令02原機(科保)028  
令和2年5月11日

廃棄物埋施設設保安規定の変更認可申請について

国立研究開発法人日本原子力研究開発機構  
原子力科学研究所廃棄物埋設施設保安規定  
新旧対照表

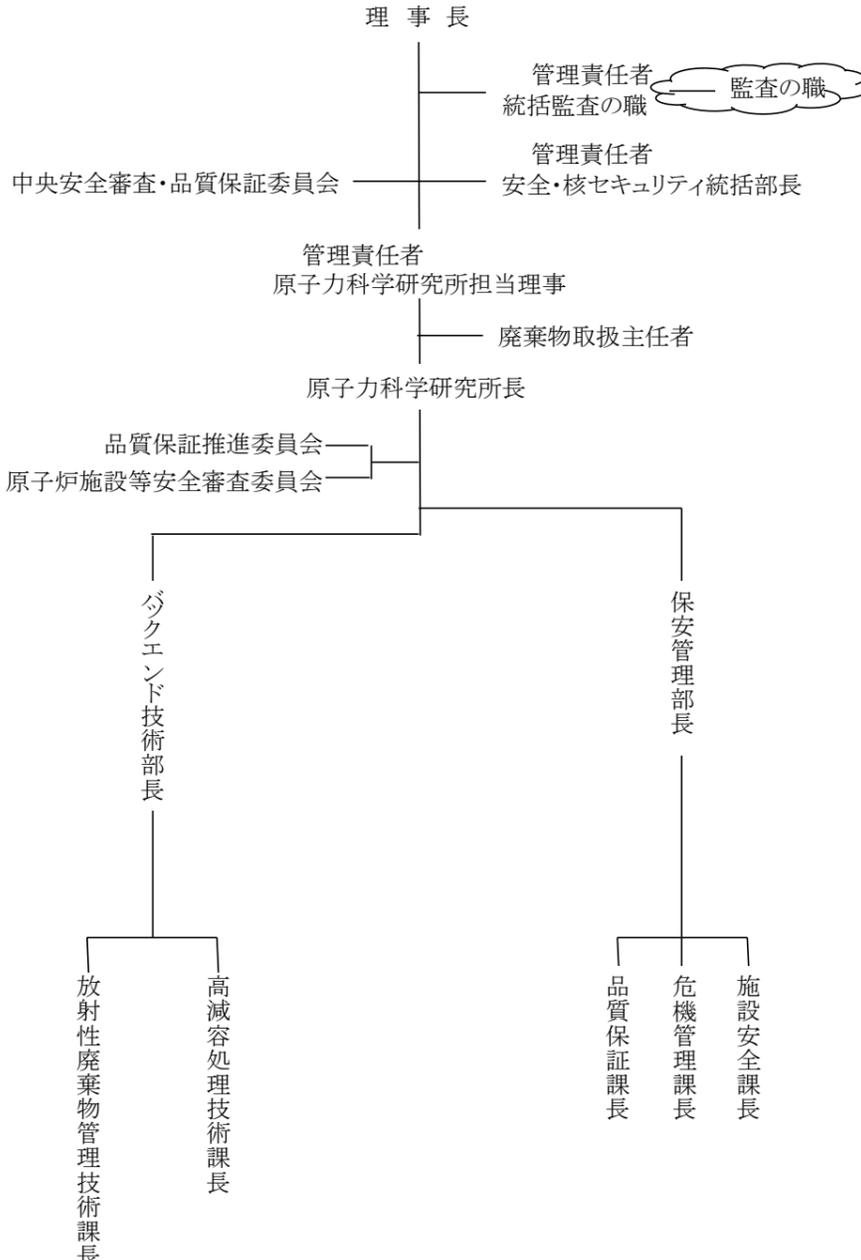
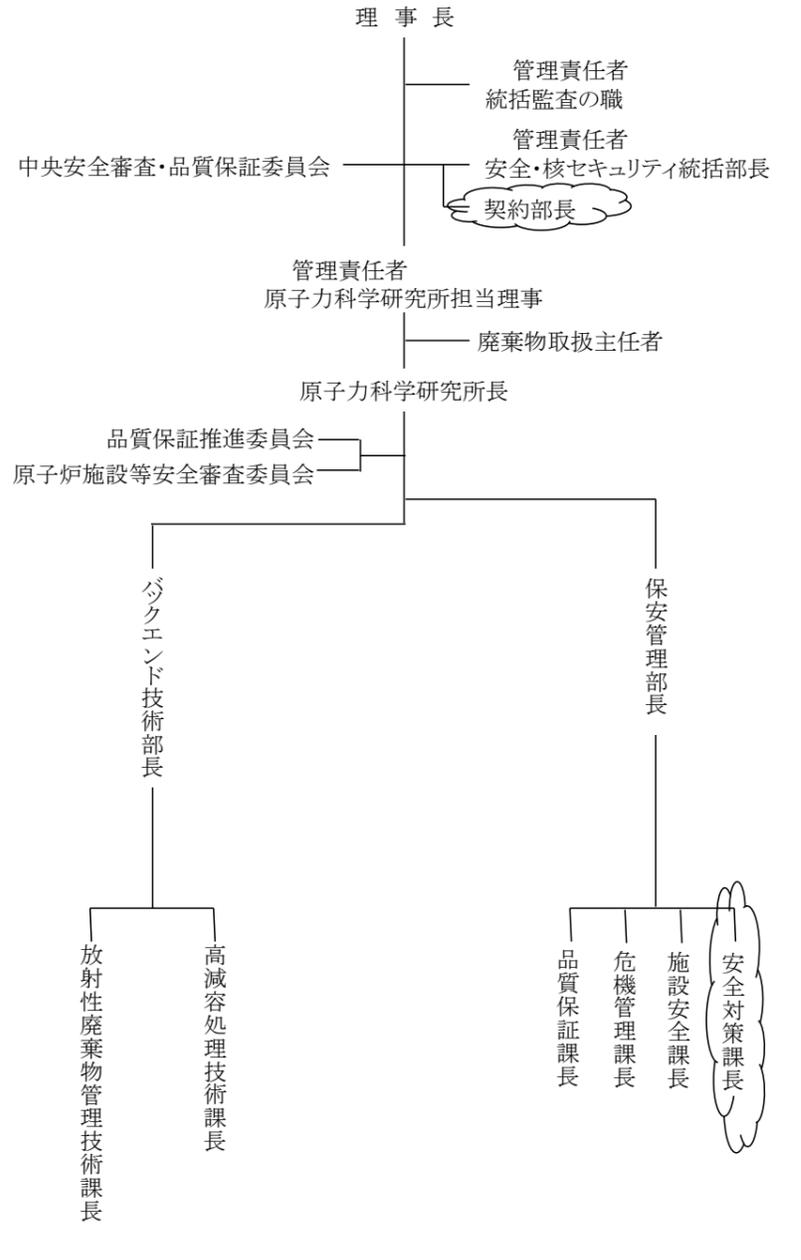
現 行			変 更 案	備 考
別表第3 埋設段階の記録の保存			別表第2 埋設段階の記録の保存（変更なし）	表番号の繰上げ
記録事項	保存責任者	保存期間		
1. 第二種廃棄物埋設に関する記録 イ. 法第51条の6第1項の規定による第二種廃棄物埋設に関する確認の結果	放射性廃棄物管理 技術課長	廃止措置終了の確認を受けるまでの期間		
ロ. 法第51条の6第2項の規定による第二種廃棄物埋設に関する確認の結果	放射性廃棄物管理 技術課長	廃止措置終了の確認を受けるまでの期間		
ハ. 廃棄物埋設地に埋設した放射性廃棄物の種類、数量、当該放射性廃棄物に含まれる放射性物質の数量、その埋設の日及び埋設を行った場所	放射性廃棄物管理 技術課長	廃止措置終了の確認を受けるまでの期間		
2. 放射線管理記録 周辺監視区域における地下水中の放射性物質の濃度	放射性廃棄物管理 技術課長	廃止措置終了の確認を受けるまでの期間		
3. 降雨記録 1月間についての積算降雨量	放射性廃棄物管理 技術課長	廃止措置終了の確認を受けるまでの期間		
4. 地下水の水位	放射性廃棄物管理 技術課長	廃止措置終了の確認を受けるまでの期間
